## DODATEK č. 1 ke SMLOUVĚ O DÍLO

**dodatek č. 1 ke smlouvě o dílo ze dne 27. 3. 2023**  
(dále jen „dodatek č. 1“)

S ohledem na výše uvedené se smluvní strany dohodly na změnách popsaných ve Změnových listech (dále jen ZL) 1 – 9, které jsou nedílnou přílohou dodatku č. 1.

stavba: "Oprava fasády MD Kolín"  
objekty: "SO 01: ARČ"  
díl: "vícepráce a méněpráce ke ZL č. 01"  
objednatel: "Město Kolín"

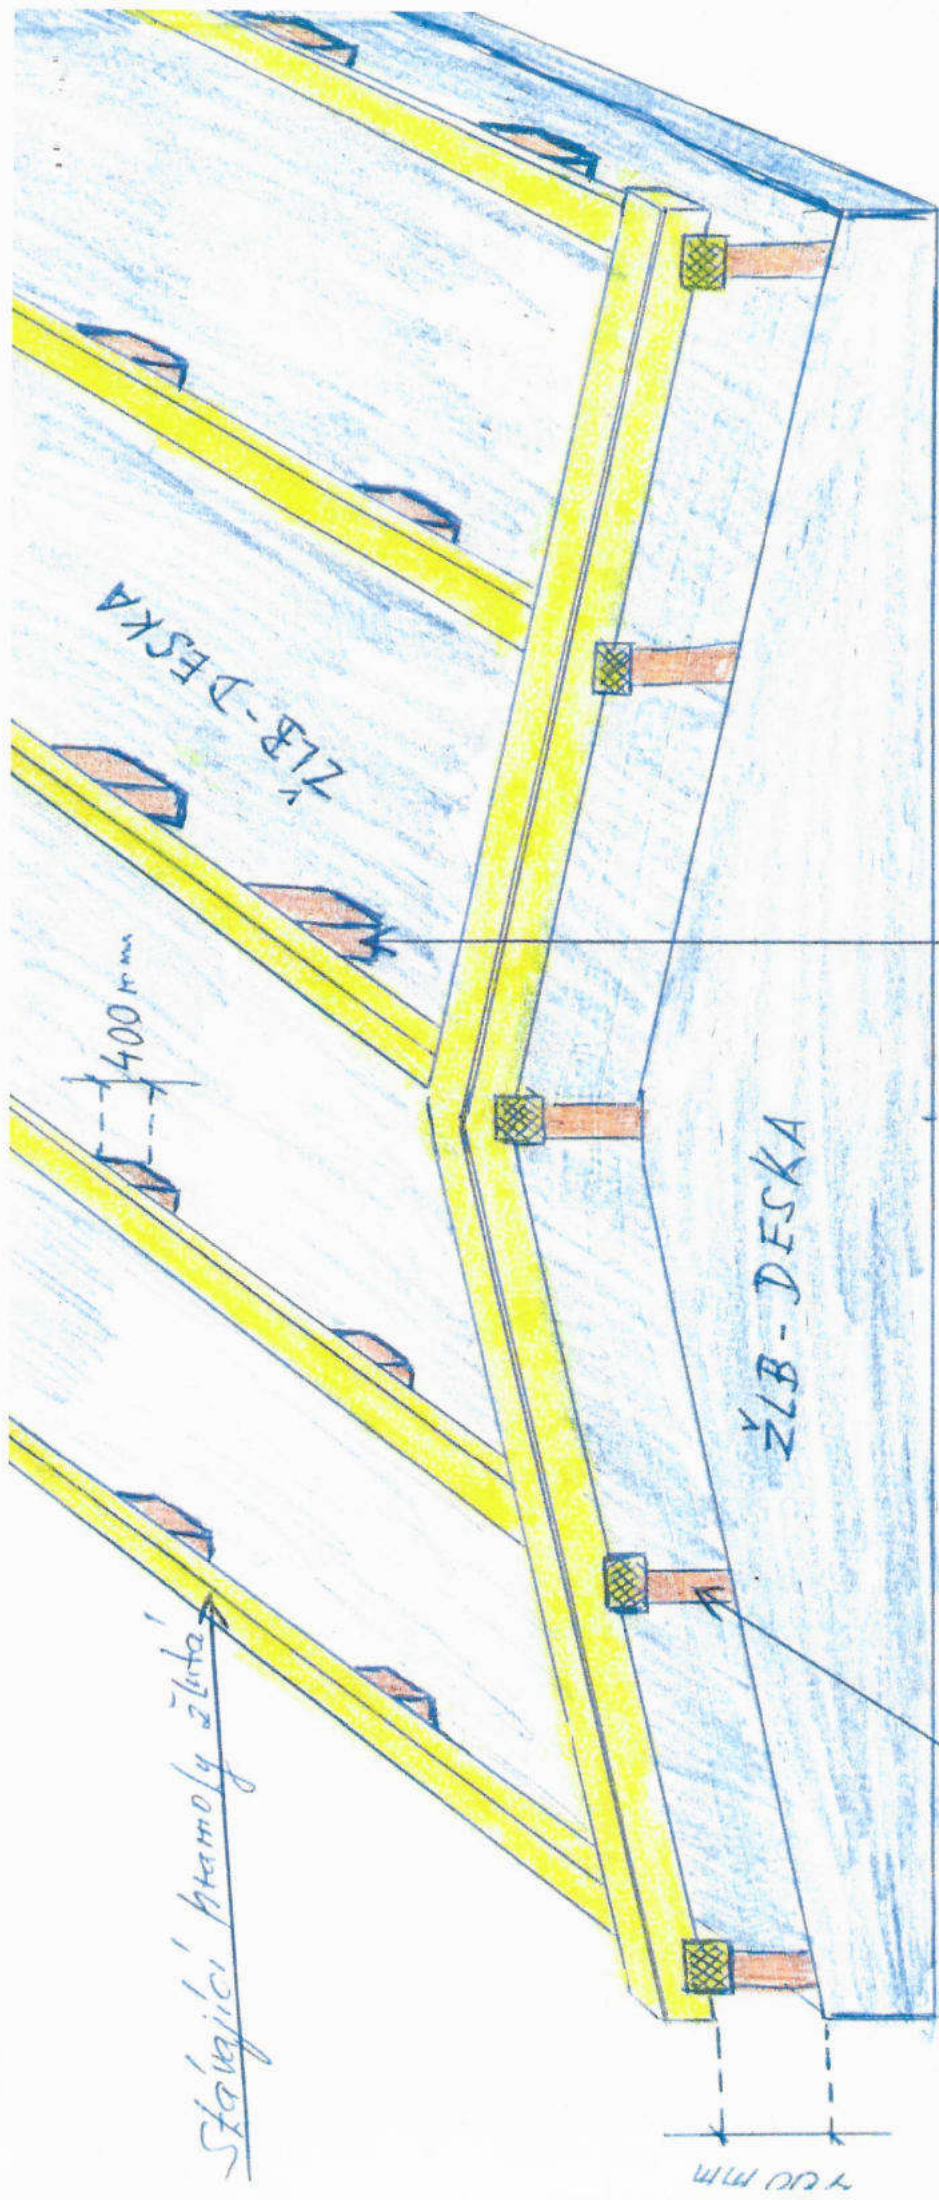
hranol stavební řezivo průřezu do 120cm2 dl 6-8m					
			"podpora středových vaznic pro montáž fasádního lešení"		0,190			
			"sloupek" 19,00*0,10*0,10		0,190			
			<b>Součet</b>					
138	K	998762203	Přesun hmot procentní pro kce tesafské v objektech v přes 12 do 24 m	%	0,921	826,00	760,75	Cena dle Sod
			Přesun hmot procentní pro kce tesafské v objektech v přes 12 do 24 m					
			761,049/826		0,921

Hranoly k doplnění hréda  
podložení vramic

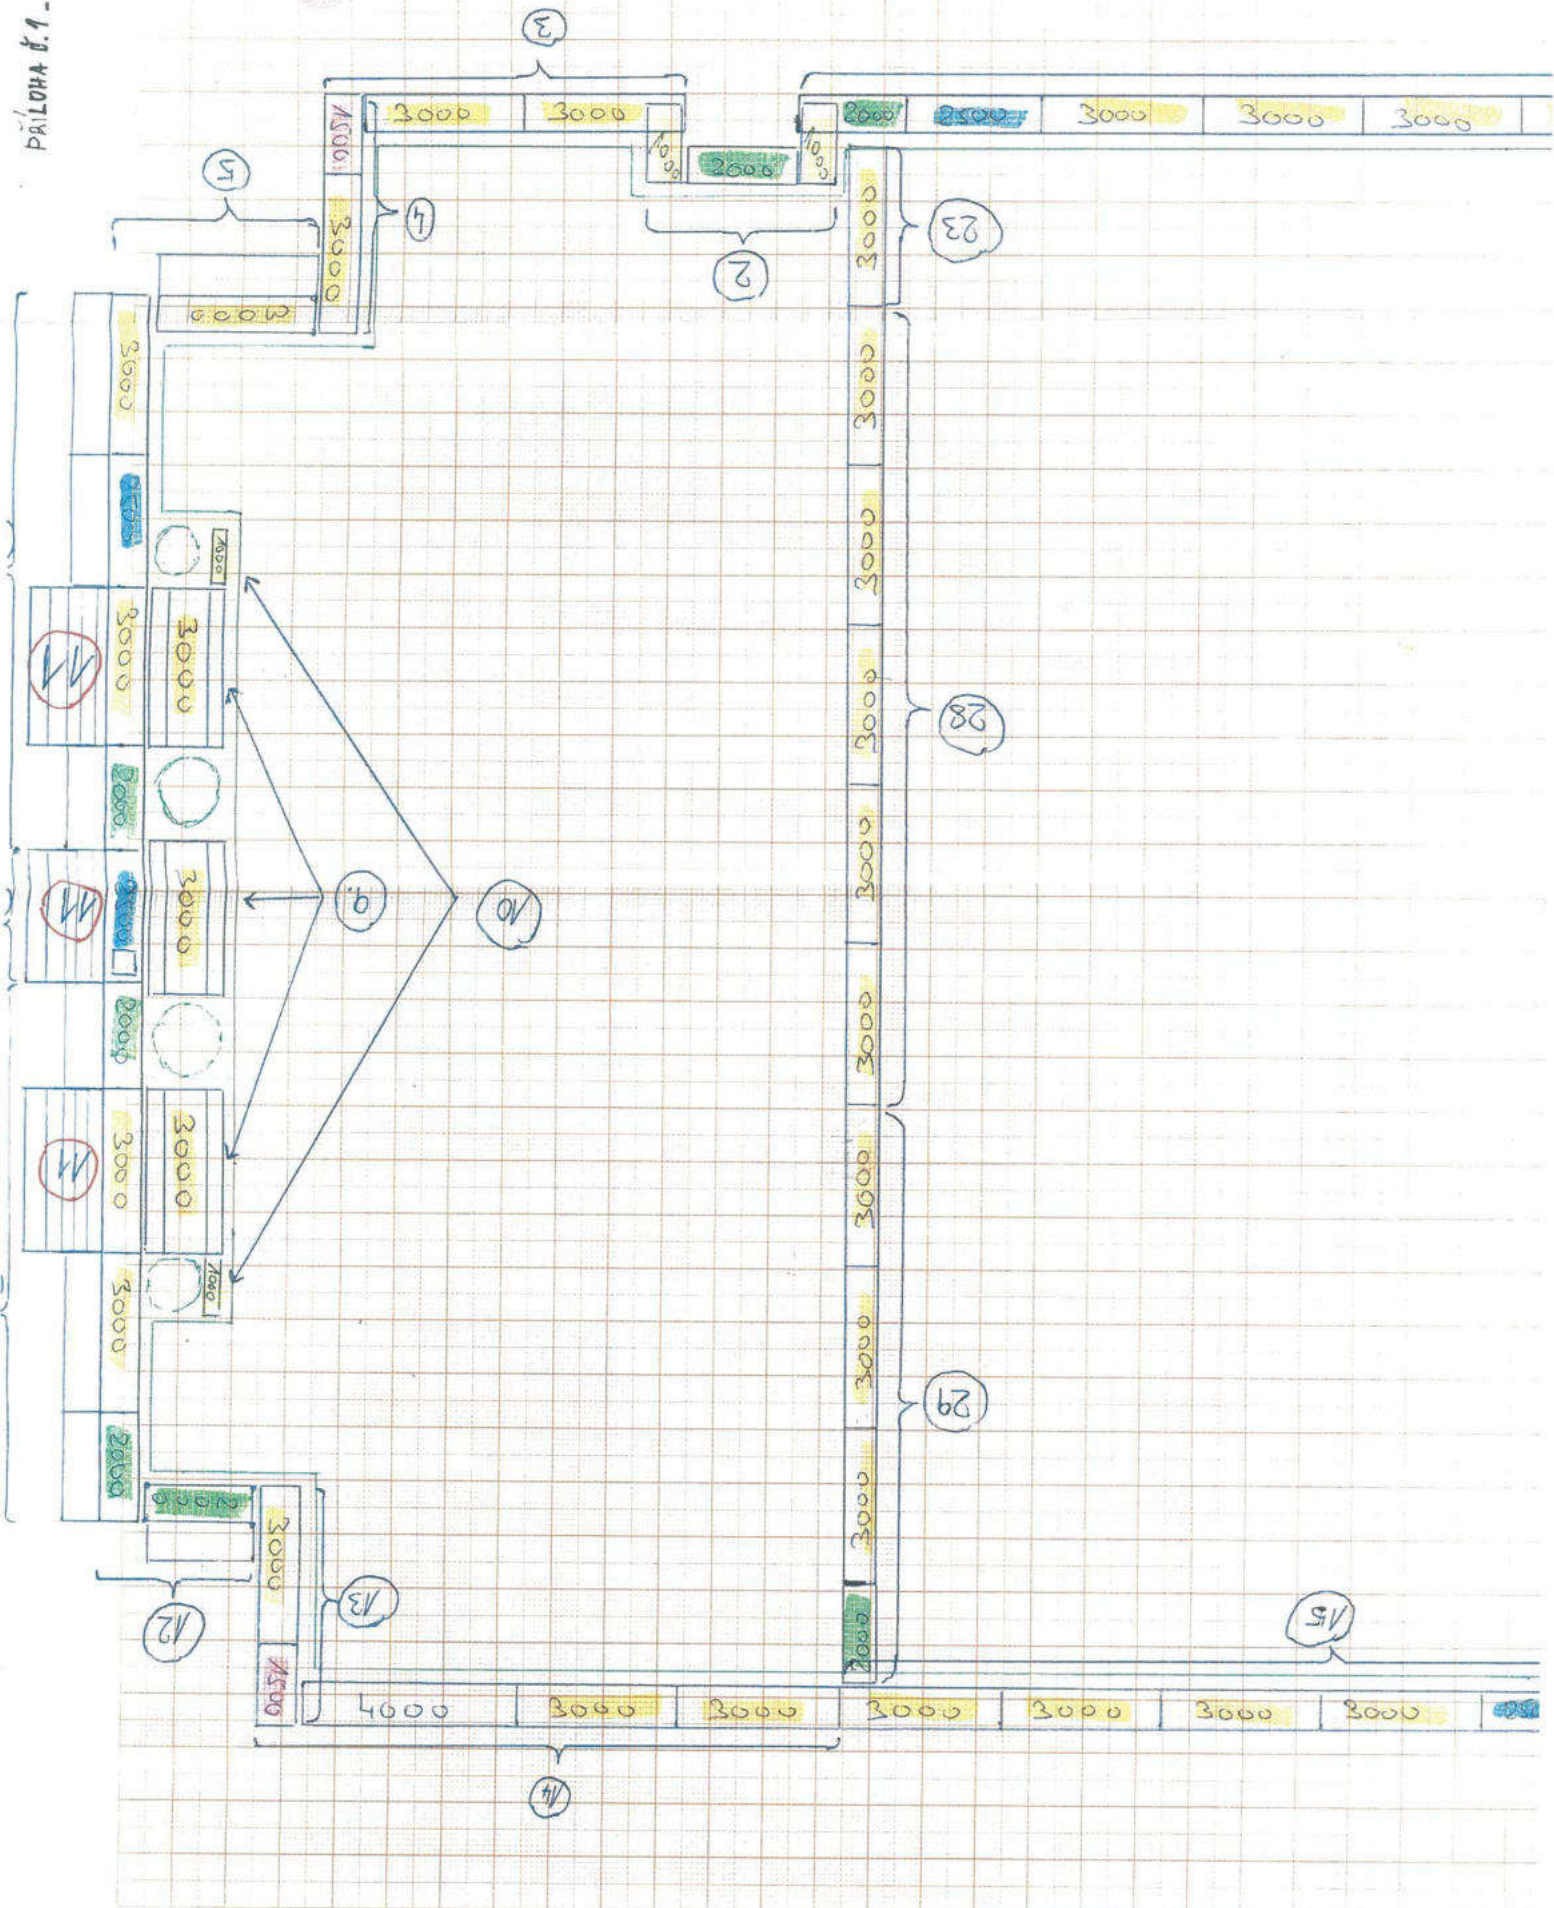
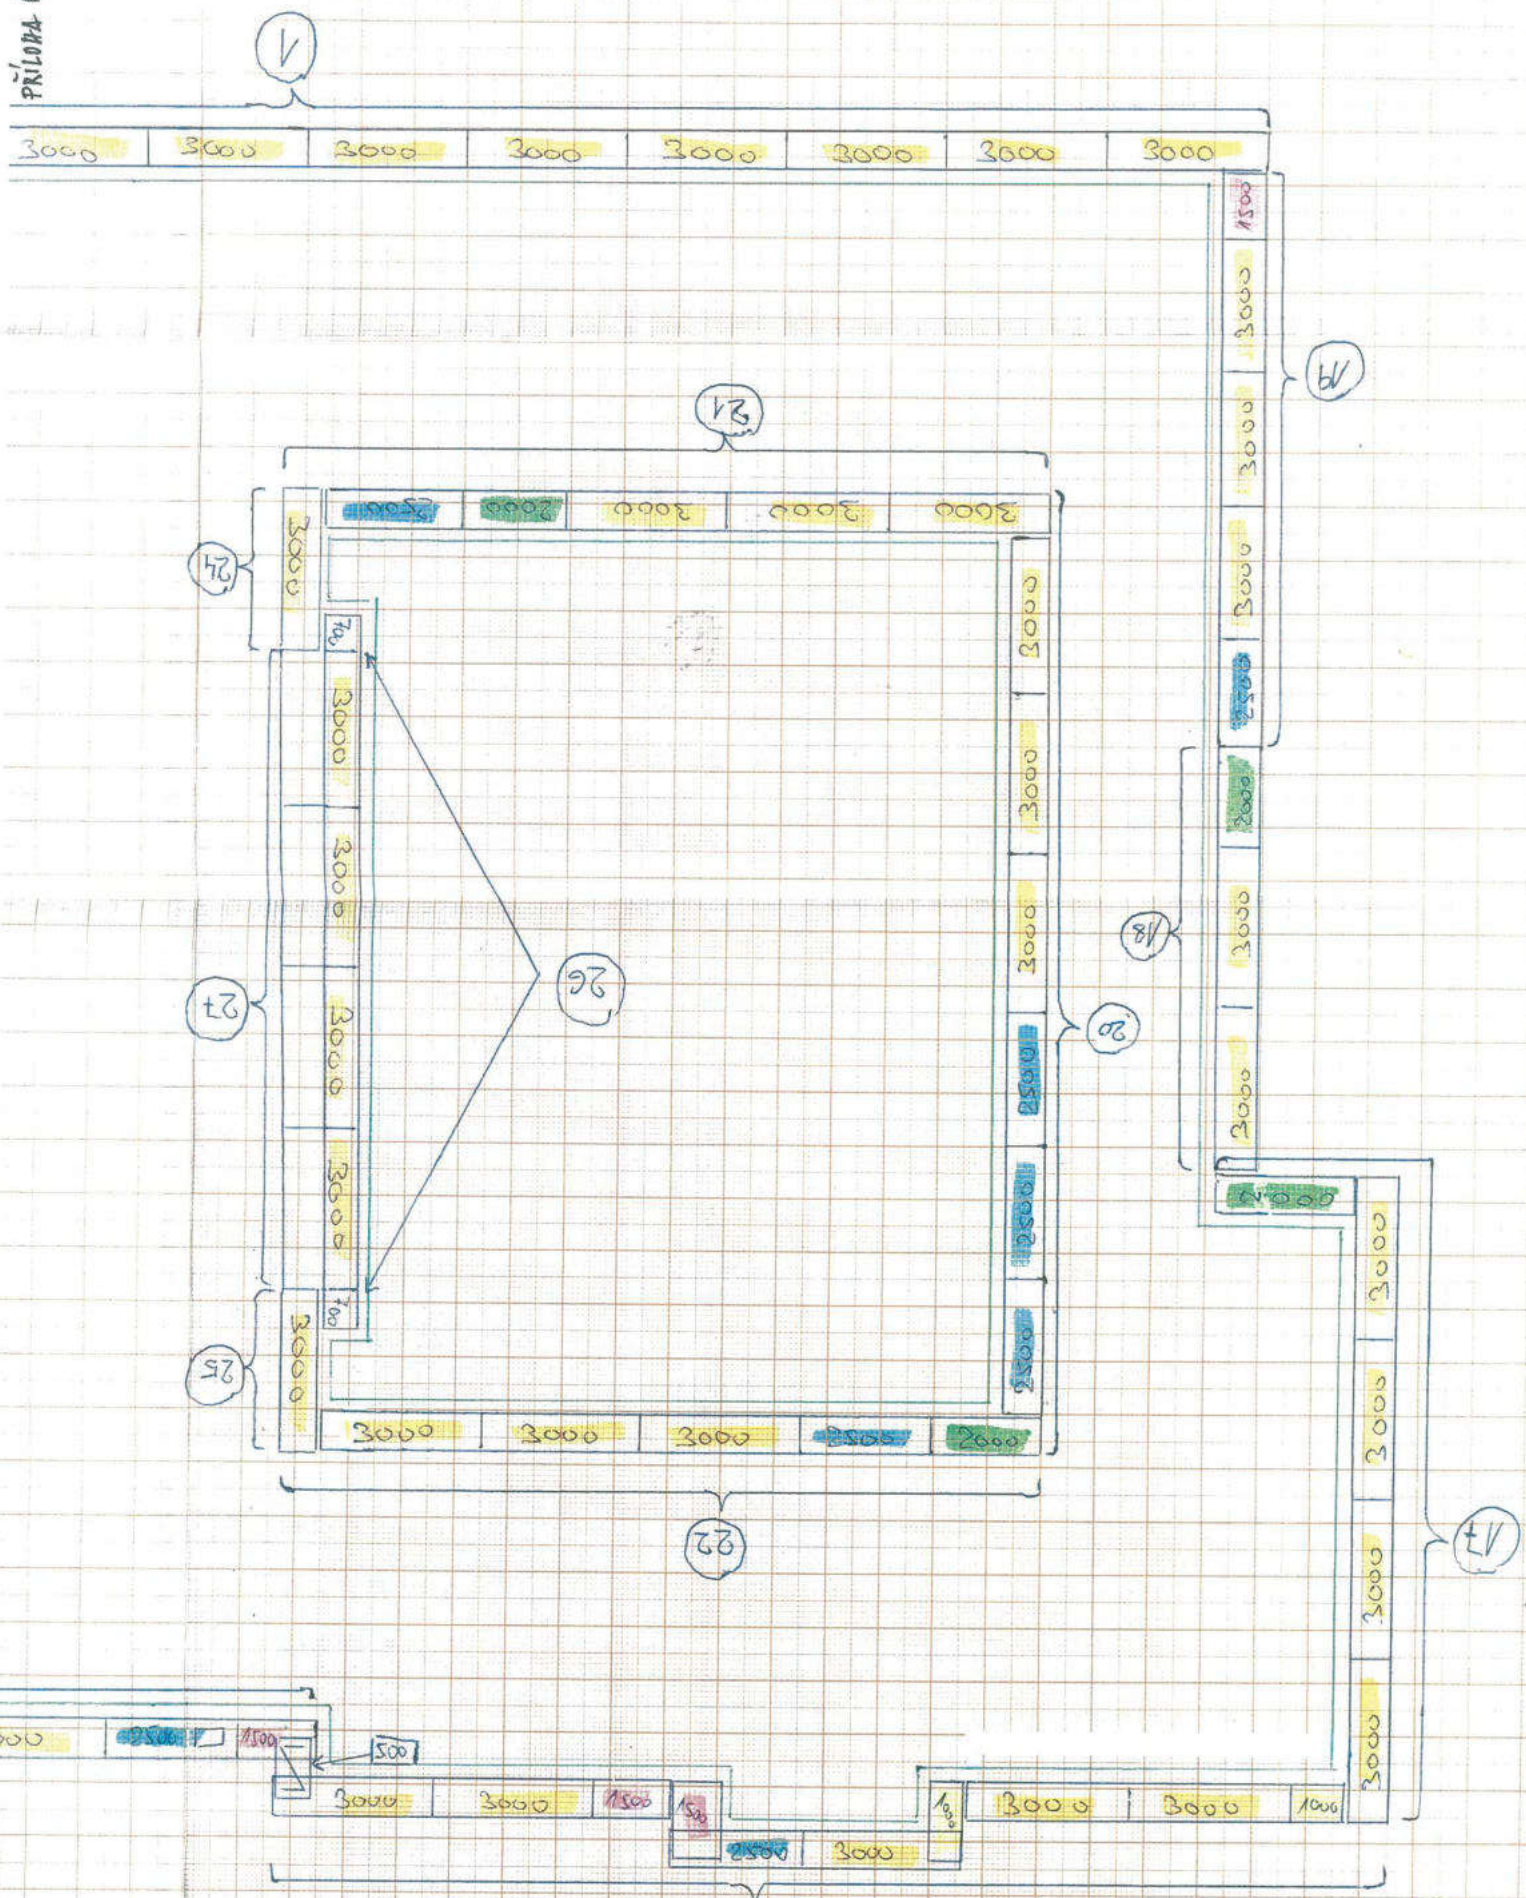
VV			"dopočet rozdílu Sod a skutečnosti_05/2023"		-65 331,240			
VV			(-2674,85+3421,91-155,348)*183		42 952,056			
VV			"dopočet za zkrácení doby nájmu o 20dni"					
VV			(-3421,91+155,348)*20					
VV			<b>Součet</b>		<b>42 952,056</b>			
24	K	941111112	Montáž lešení řadového trubkového lehkého s podlahami zatížení do 200 kg/m2 š od 0,6 do 0,9 m v přes 10 do 25 m	m2	591,712	59,00	34 911,01	Cena dle Sod
PP			Montáž lešení řadového trubkového lehkého s podlahami zatížení do 200 kg/m2 š od 0,6 do 0,9 m v přes 10 do 25 m					
VV			"rozsah ploch dle PD"					
VV			Východní pohled					
VV			O-V-04: (0,46*1,175)*2					
VV			O-V-05: (1,18*1,18)*2					
VV			O-V-06: (0,465*1,18)*2					
VV			O-V-07: (0,47*0,96)*2					
VV			O-V-08: (pi*0,605*2)*3					
VV			Jižní pohled					
VV			D-J-01: 3*3					
VV			O-J-01: (0,605*1,18)*2					
VV			O-J-02: 1,5*1,18					
VV			O-J-03: 2,49*1,485					
VV			Jižní pohled vnitřní					
VV			O-J2-01: (1,985*0,98)*4

PP		Demontáž lešení řadového trubkového lehkého s podlahami zatížení do 200 kg/m2 š přes 0,6 do 0,9 m v přes 10 do 25 m					
W		"rozsah ploch dle PD"		-2 674,850			
W		-2674,85"celkem plocha lešení fasádního		-2 674,850			
W		<b>Mezisoučet</b>					
W		"předané lešení-skutečnost_05/2023"		3 421,910			
W		3421,91"celkem plocha lešení-skutečnost		3 421,910			
W		<b>Mezisoučet</b>					
W		-3421,910+3266,5619"odpočet rozdílu zaměřený TDS 06/2023 viz. samostatný list		-155,348			
W		<b>Mezisoučet</b>		<b>-155,348</b>			
W		<b>Součet</b>		<b>591,712</b>			
<b>26</b>	<b>K 944511111</b>	<b>Montáž ochranné sítě z textilie z umělých vláken</b>	<b>m2</b>	<b>591,712</b>	<b>9,00</b>	<b>5 325,41</b>	<b>Cena dle Sod</b>
PP		Montáž ochranné sítě z textilie z umělých vláken					
W		"rozsah ploch dle PD"		-2 674,850			
W		-2674,85"celkem plocha lešení fasádního		-2 674,850			
W		<b>Mezisoučet</b>					
W		"předané lešení-skutečnost_05/2023"		3 421,910

W		3421,91"celkem plocha lešení-skutečnost		3 421,910			
W		<b>Mezisoučet</b>					
W		-3421,910+3266,5619"odpočet rozdílu zaměřený TDS 06/2023 viz. samostatný list		-155,348			
W		<b>Mezisoučet</b>		<b>-155,348</b>			
W		<b>Součet</b>		<b>591,712</b>			
<b>27</b>	<b>K 944511811</b>	<b>Demontáž ochranné sítě z textilie z umělých vláken</b>	<b>m2</b>	<b>591,712</b>	<b>7,00</b>	<b>4 141,98</b>	<b>Cena dle Sod</b>
PP		Demontáž ochranné sítě z textilie z umělých vláken					
W		"rozsah ploch dle PD"		-2 674,850			
W		-2674,85"celkem plocha lešení fasádního		-2 674,850			
W		<b>Mezisoučet</b>					
W		"předané lešení-skutečnost_05/2023"		3 421,910			
W		3421,91"celkem plocha lešení-skutečnost		3 421,910			
W		<b>Mezisoučet</b>
